OBJET :	Proposition de modifications des prescriptions de l'arrêté préfectoral n° 2005-P-2005-2357 du site REFINAL INDUSTRIE à PRÉMERY
PJ :	Projet d'arrêté préfectoral complémentaire

RAPPORT DE L'INSPECTION DE L'ENVIRONNEMENT

Par courrier du 5 août 2024, la société REFINAL INDUSTRIE à PRÉMERY a adressé un dossier de porter-à-connaissance relatif à des propositions de modifications des prescriptions de l'arrêté préfectoral n° 2005-P-2005-2357.

1.3.1 Emprise cadastral du site

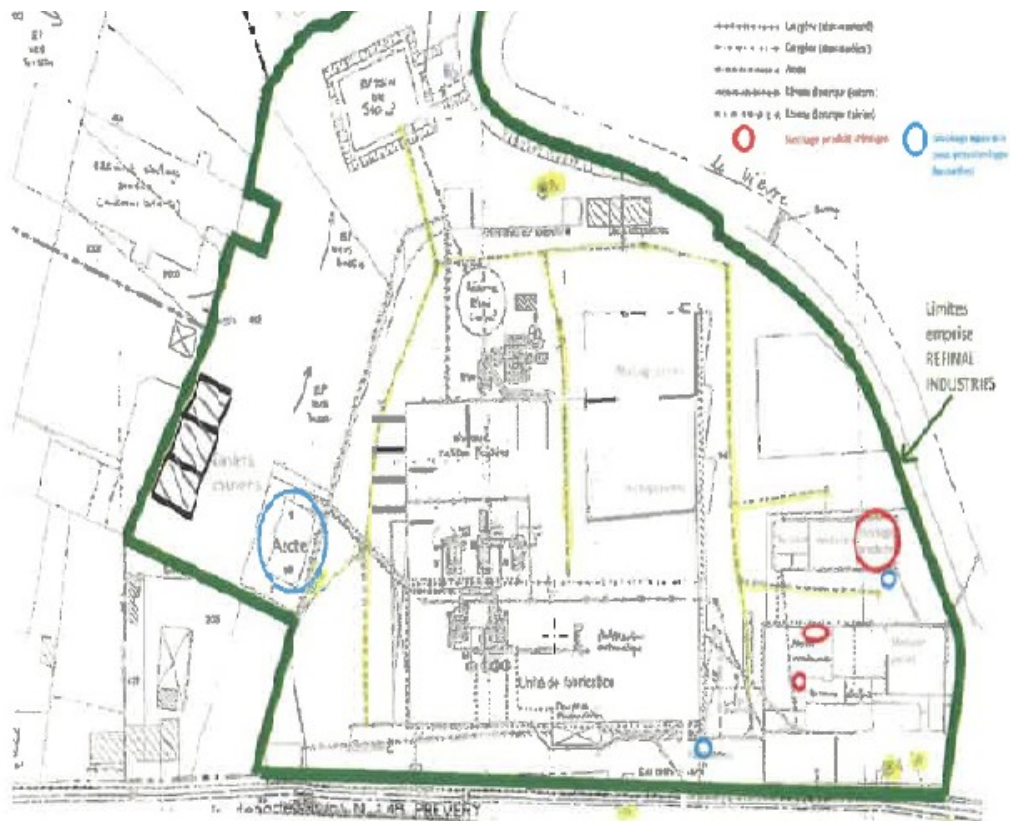
- L'exploitant demande la modification des parcelles cadastrales.

- La modification des parcelles cadastrales implique à l'exploitant de s'assurer de l'interdiction d'accès aux personnes étrangères au site sur un périmètre différent.

- Il est proposé de donner une suite favorable à la demande de l'exploitant. Celui-ci devra se conformer à l'article 36 de l'AP spécifiant que l'établissement doit être clôturé sur la totalité de sa périphérie sur une hauteur minimum de 2 mètres.

1.3.6 Surveillance des eaux souterraines – Article 46 de l'AP du 01/08/2005

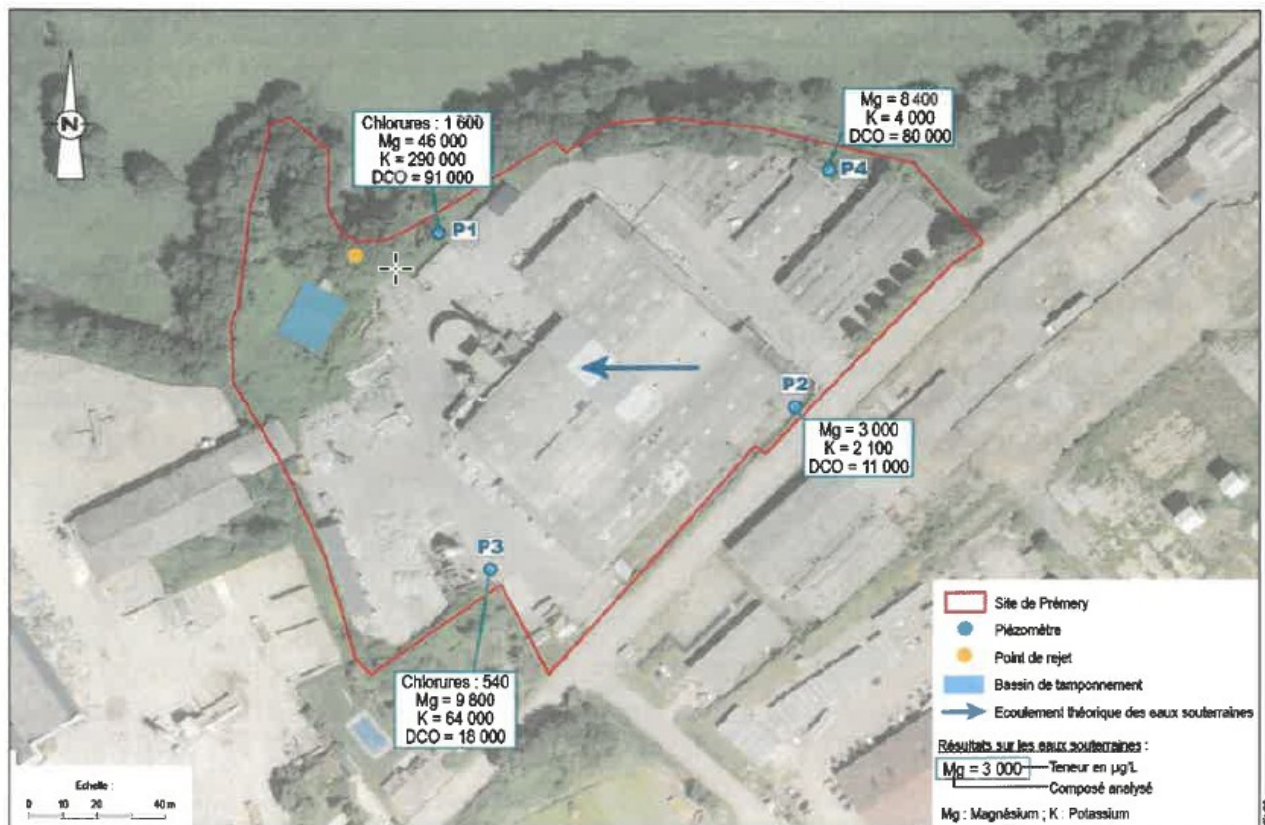
- L'exploitant demande une modification du listing et positions des ouvrages hydraulique du site.
- Le réseau de surveillance des eaux souterraines avec des positions hydrauliques supposées des ouvrages du site sont erronées.

- L'activité du site a évolué depuis 2005.
- Le réseau de surveillance des eaux souterraines est établi :
 - P2 en amont théorique
 - P3 et P4 en latéral théorique
 - P1 en aval théorique.
- La prise en compte de la localisation précise des ouvrages permet à l'inspection de s'assurer des différents enjeux environnementaux du site, et éventuellement de préciser la surveillance des eaux.

L'inspection donne une suite favorable à la demande de l'exploitant. Cette modification de localisation sera vue dans le cadre d'une prochaine inspection.
